Vec: Vysvetlenie súťažných podkladov 4, 5, 6:

Verejný obstarávateľ:	Fakultná nemocnica Trenčín, Legionárska 28, 911 71 Trenčín
Typ zákazky:	Podlimitná zákazka poskytnutie na uskutočnenie stavebných prác
Postup:	Zadávanie podlimitnej zákazky bez využitia elektronického trhoviska, bez elektronickej aukcie podľa § 112 ZVO
Predmet zákazky:	Prístavba pavilónu onkológie

Otázka uchádzača 4-9

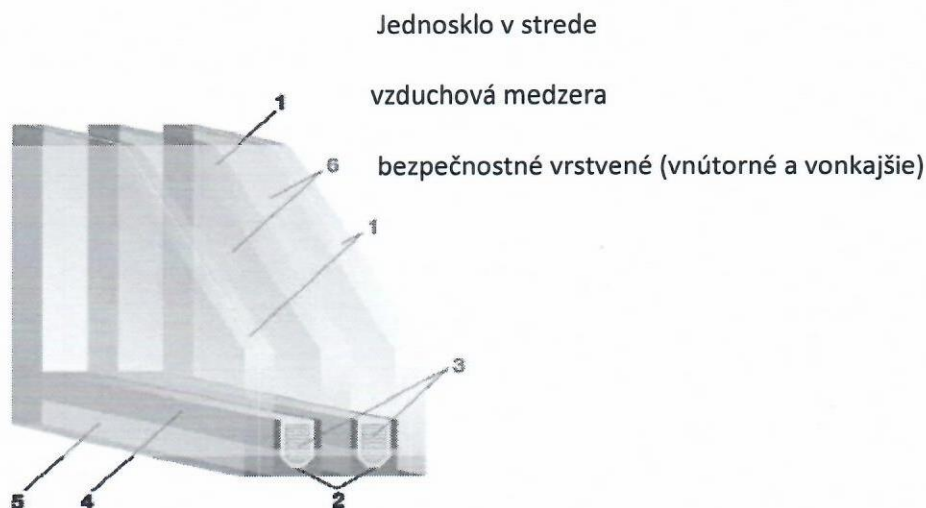
Žiadame verejného obstarávateľa o presné zadefinovanie požiadavky na sklo v hliníkových oknách a stenách v rámci objektu SO 02. Vo výkaze výmer je totiž uvedené, že sklo má byť nerozbitné. Túto definíciu skla nepovažujeme za presnú, Bude dostačujúce ak uchádzač ocení pri týchto položkách dodávku bezpečnostného skla? Prípadne aký typ?

Popis skla vsadeného do hore uvedených výplní otvorov, Výpis zasklených stien, okien, dverí, vid'. výkres č. RP_SO02-1.01_ARS_0009.

Poznámka charakteristiky skla:

Izolačné trojsklo, sklo bezpečnostné vrstvené číre - vnútorné a vonkajšie sklo, v strede jednoduché (ochrana osôb a predmetov proti poškodeniu, krádežiam a násilným útokom, znižuje oslnenie, odráža teplo, absorbuje zvuk, redukuje priestup UV žiarenia a ak dôjde k rozbitiu skla, zostanú črepy na fólii, čím sa zníži, alebo úplne vylúči zranenie osôb)
